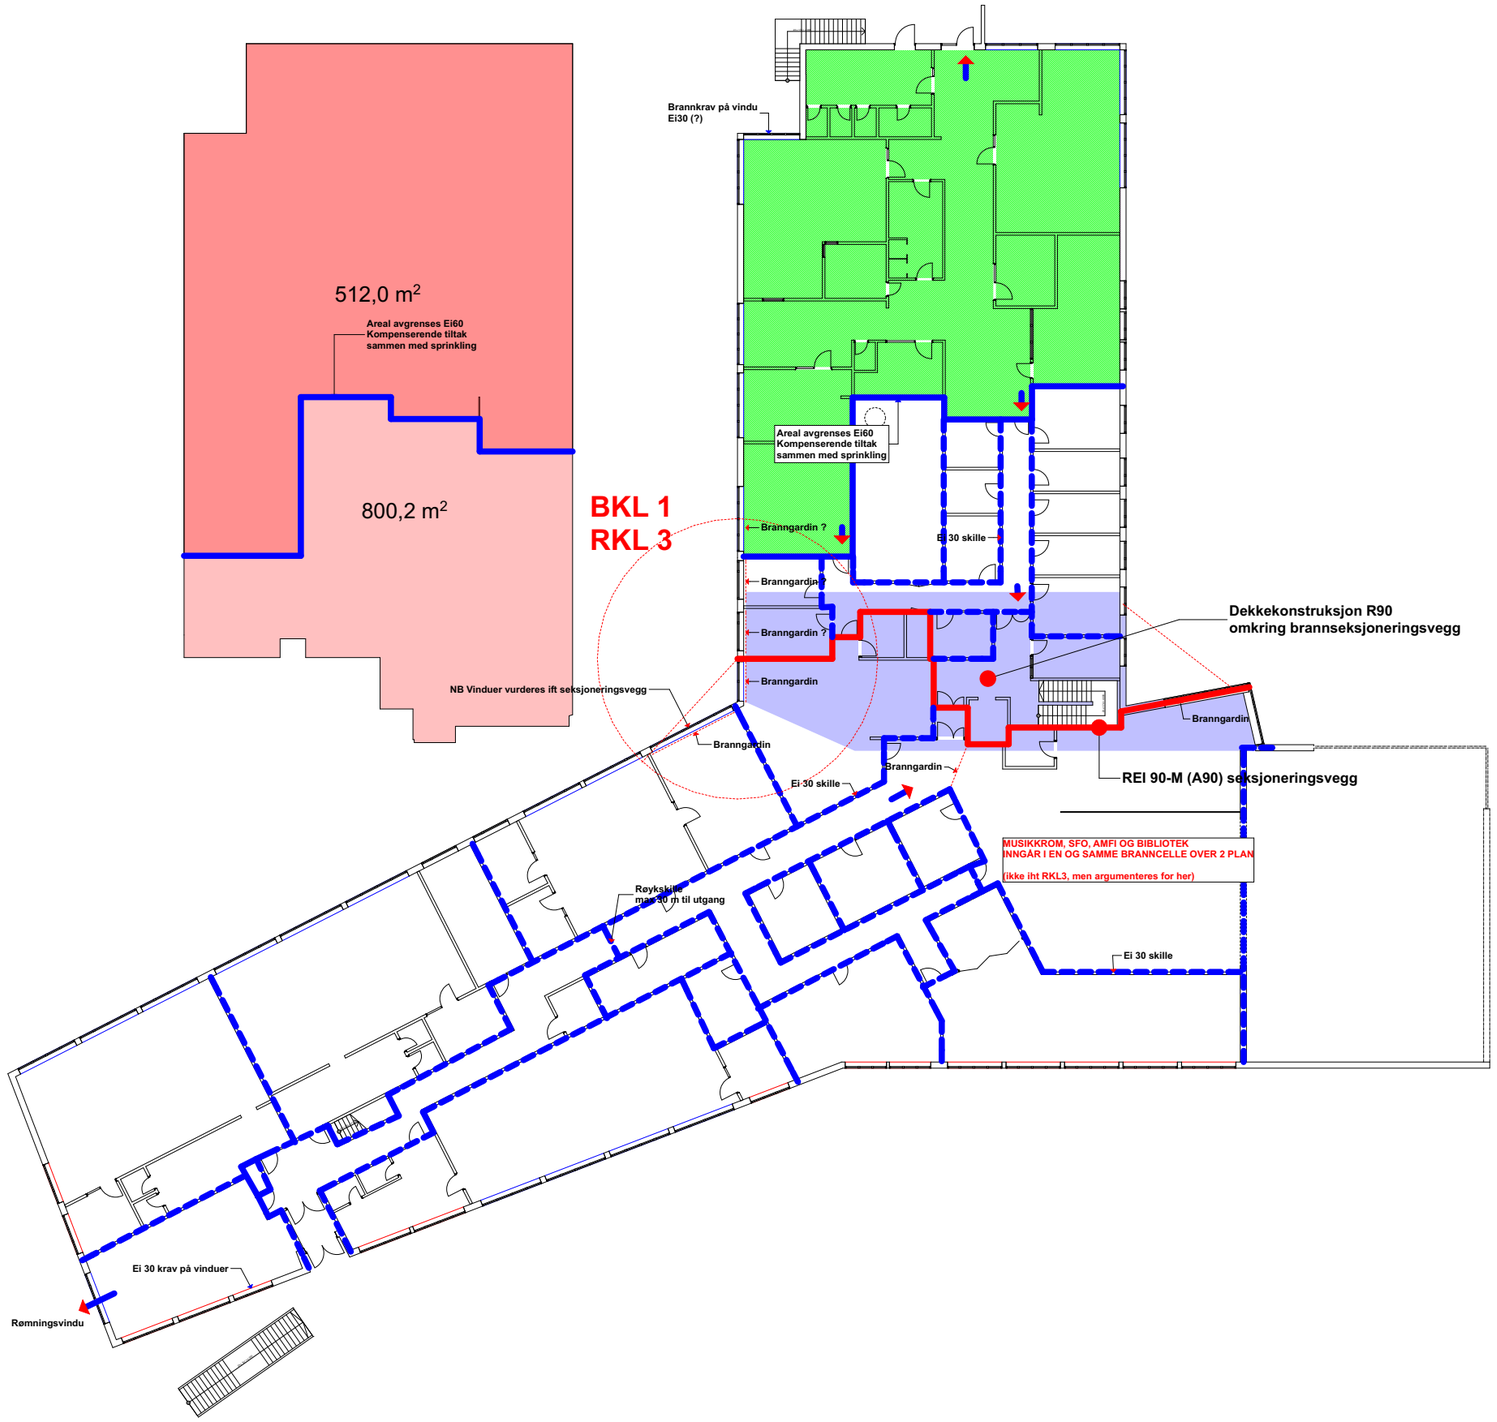
512,0 m²
Areal avgrenses Ei60
Kompenserende tiltak
sammen med sprinkling
800,2 m²
Brannkrav på vindu
Ei30 (?)
Areal avgrenses Ei60
Kompenserende tiltak
sammen med sprinkling
BKL 1
RKL 3
Branngardin ?
Ei 30 skille
Branngardin ?
Branngardin ?
Dekkekonstruksjon R90
omkring brannseksjoneringsvegg
NB Vinduer vurderes ift seksjoneringsvegg
Branngardin
Branngardin
Branngardin
Ei 30 skille
REI 90-M (A90) seksjoneringsvegg
MUSIKKROM, SFO, AMFI OG BIBLIOTEK
INNGÅR I EN OG SAMME BRANNCELLE OVER 2 PLAN
(ikke iht RKL3, men argumenteres for her)
Røykskille
maks 30 m til utgang
Ei 30 skille
Ei 30 krav på vinduer
Rømningsvindu
